# 新竹縣政府工程查核代表照片表

工程名稱：112 年度頭前溪山豬湖堤防構造物維修改善工程

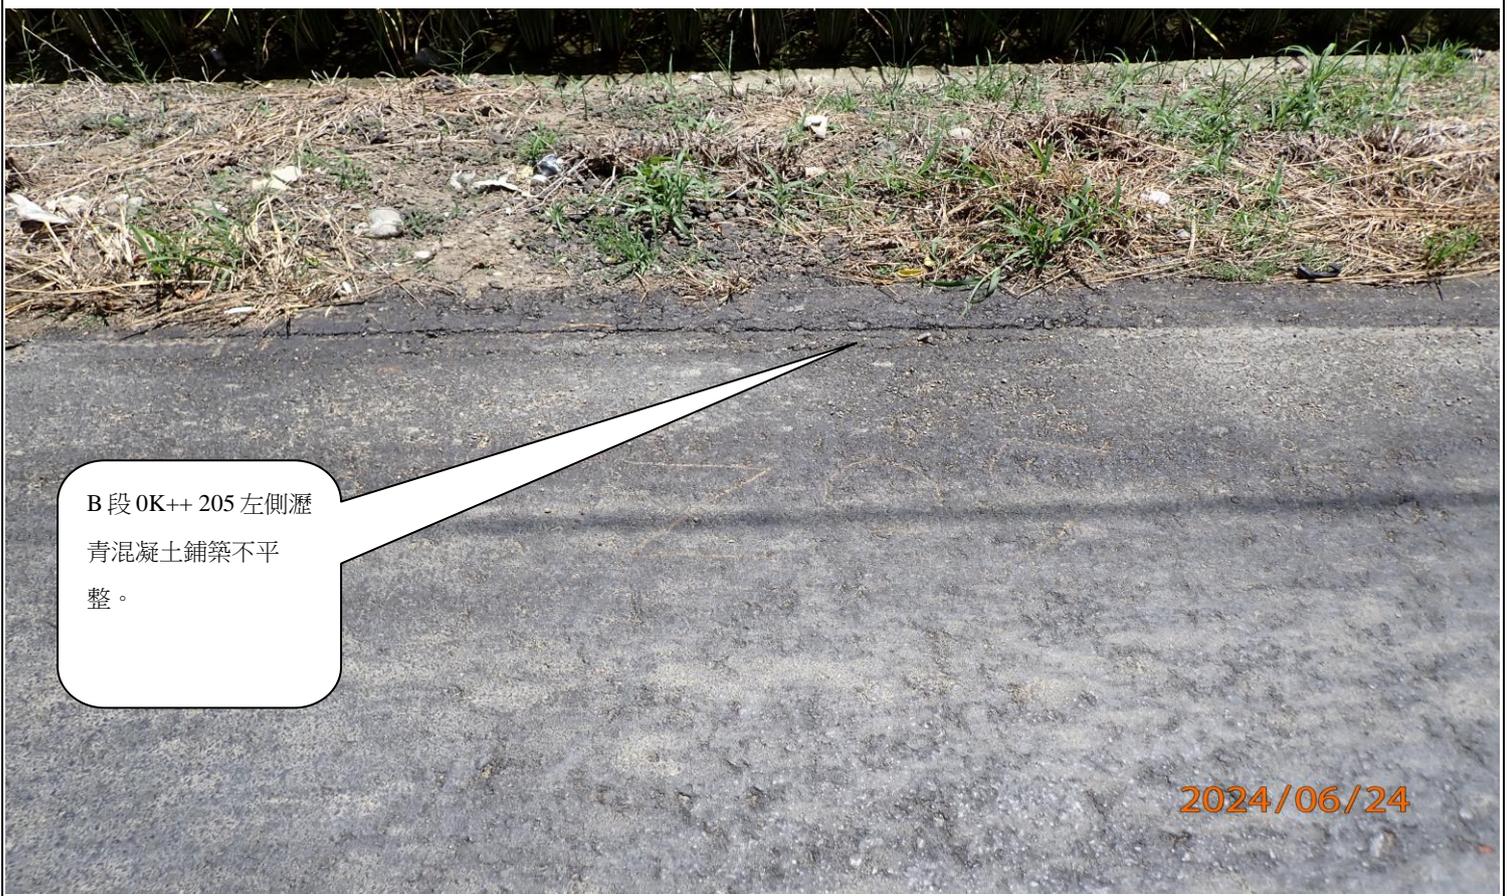
A 段 0K+1487 處新鋪瀝青混凝土道路鋪面不平整
